## Errata OVI40 UI V1.8 Batch 1 Bausatz

☒ Möglicher Kurzschluß (photo DF9EH)

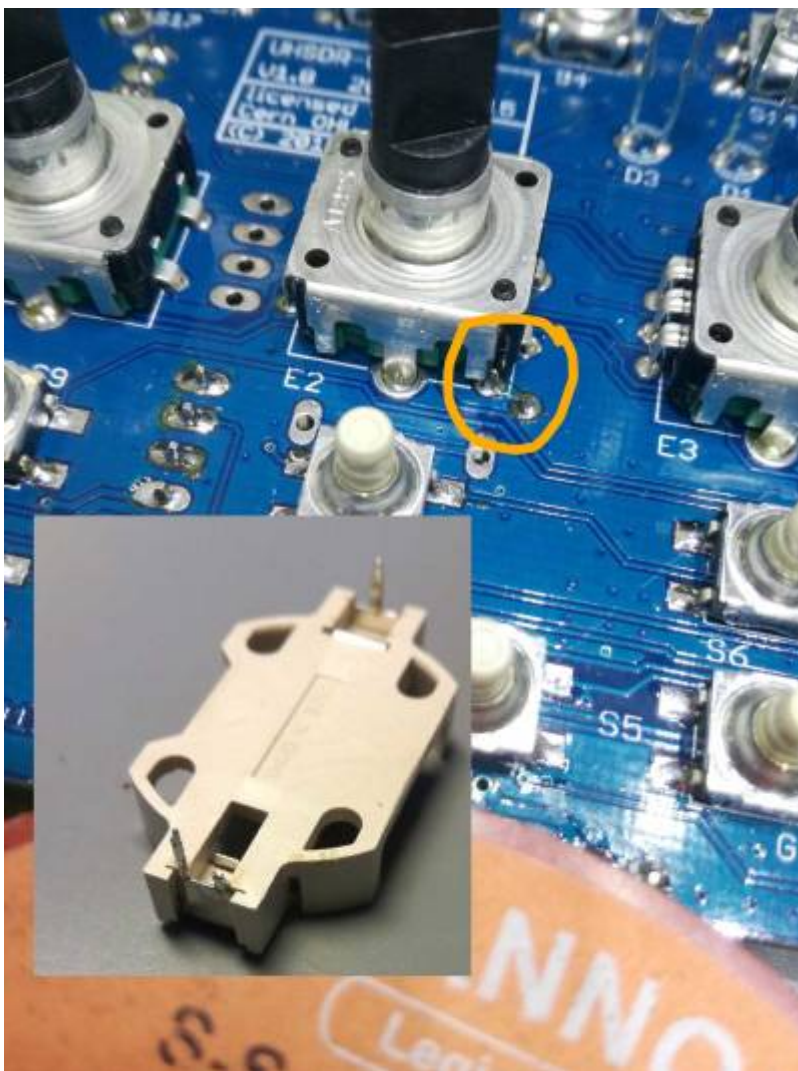
- Mini-USB socket J11 ist "Type A" aber "Type B" ist richtig, es liegt also das falsche Bauteil bei. Korrektes Teil beschaffen, z.B. Buerklin 72F2280
- CR2032 holder, bei dem Batteriehalter muß unbedingt vor dem einlöten einer der +Anschlüsse gekürzt/abgeschnitten werden
